PREVOST

BULLETIN DE GARANTIE

BG18-09

DATE :	Mars 2018	SECTION : 06 ÉLECTRIQUE
EXPIRATION:	Mars 2020	
SUJET :	SERTISSAGE DU CÂBLE DE MISE À LA MASSE DES BATTERIES

DÉBRANCHER ET RETIRER LE CÂBLE

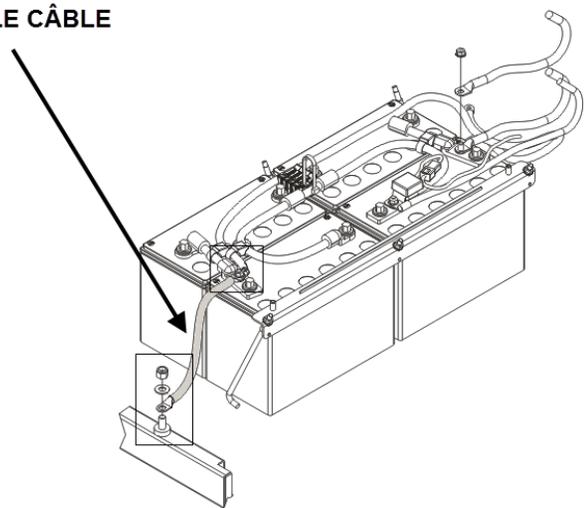
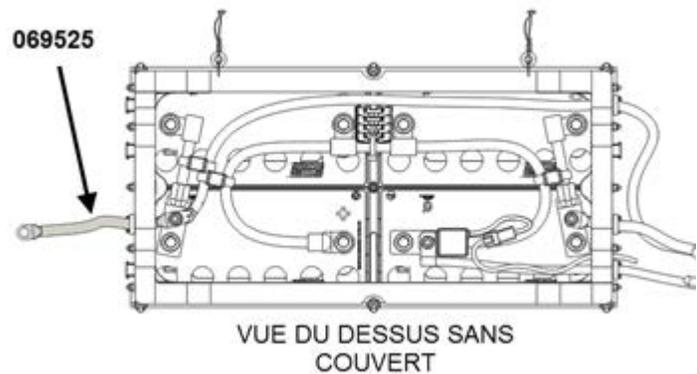
2. Repérer le câble de mise à la masse **069525** branché au châssis (côté gauche; voir l'image ci-contre).

3. Débrancher le câble à la borne de la batterie et au châssis. Retirer le câble du véhicule.

Glisser le câble hors du support – couper l'attache câble au besoin.

REMARQUE : Nettoyer la borne du châssis de tout enduit caoutchouté.

BRANCHER LE CÂBLE
COUPLE DE
SERRAGE:
170 LB-PO

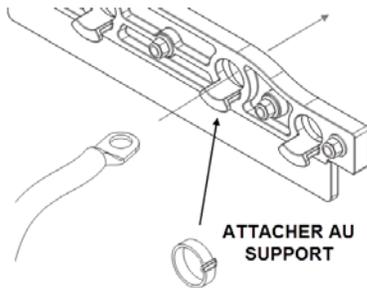
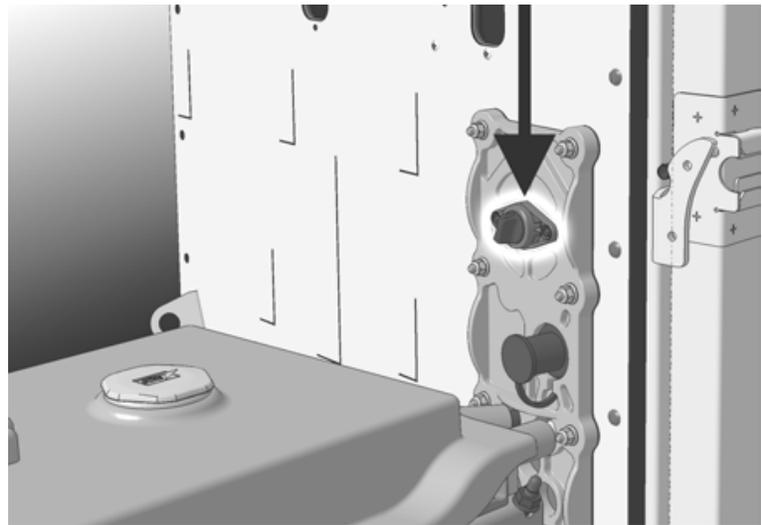
4. Remplacer le câble par le nouveau câble **069525** fourni.

5. Fixer le câble à la batterie et au châssis. Appliquer un couple de serrage de **170 lb-po.**

Appliquer une bande de vernis anti-altération (torque seal) au point de fixation côté batterie.

Appliquer de l'enduit caoutchouté à l'extrémité châssis.

Fixer le câble au support à l'aide d'une attache câble large.

APPLIQUER
ENDUIT
CAOUTCHOITÉ

APPLIQUER VERNI
ANTI ALTÉRATION
(TORQUE SEAL)
(Côté batterie)
